大型、中型バスの非常口のリコールについて

リコール届出番号2253

平成21年1月29日、日産ディーゼル工業株式会社は下記のリコールを国土交通大臣に届け出しました。

改善箇所説明図

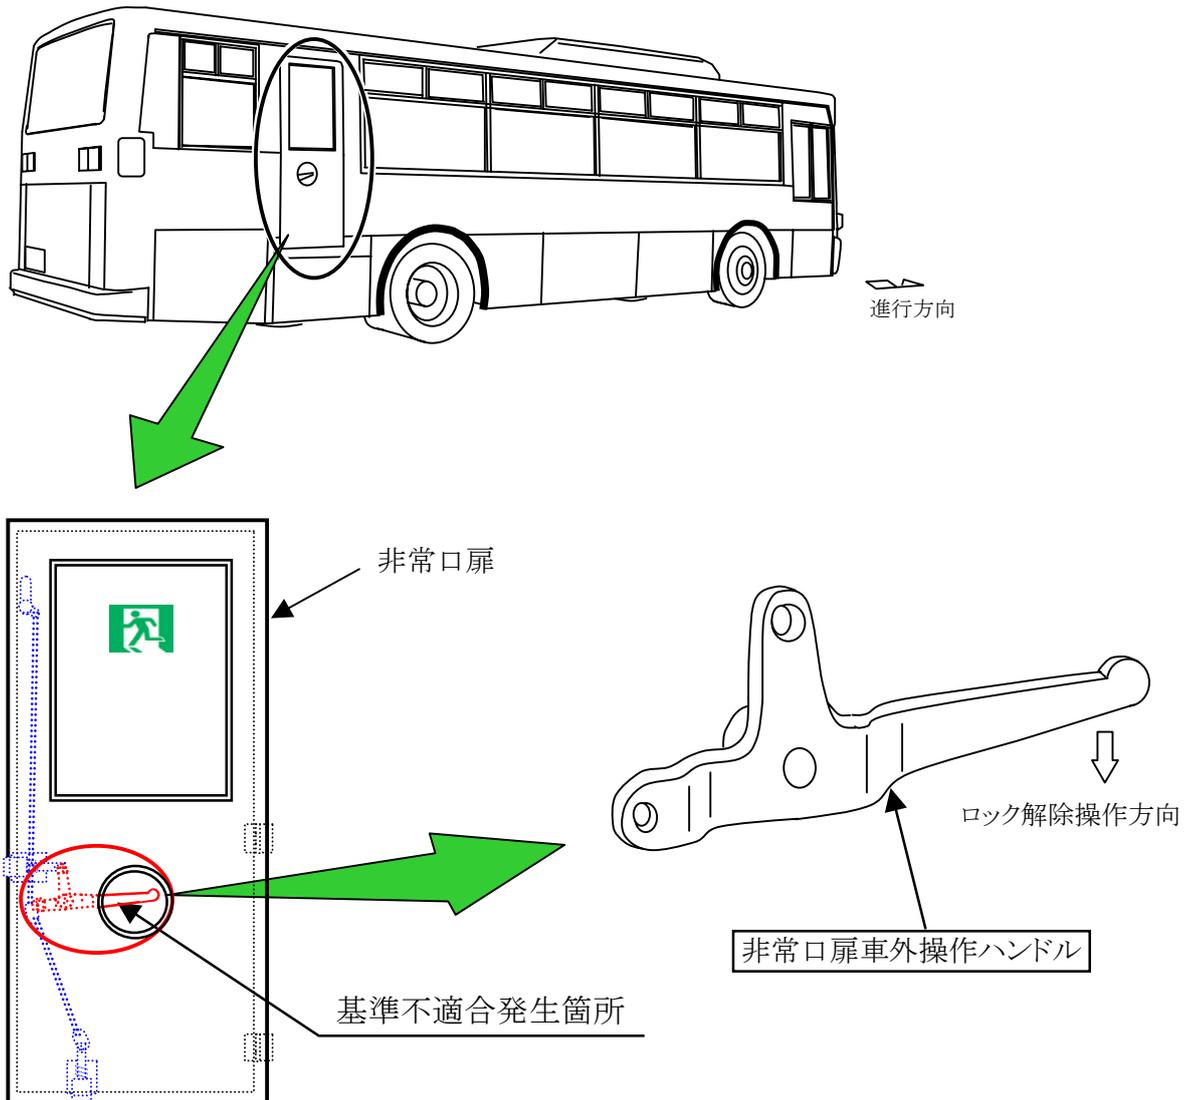
非常口扉の車外操作ハンドルの強度が不足しているため、当該ハンドル操作時、ロック解除前にハンドルを引張ると折損するものがある。そのため、車外より扉を開けることができなくなるおそれがある。

全車両、当該ハンドルを対策品に交換する。

識別：非常口扉車外操作ハンドルに白色ペイントを塗布する。
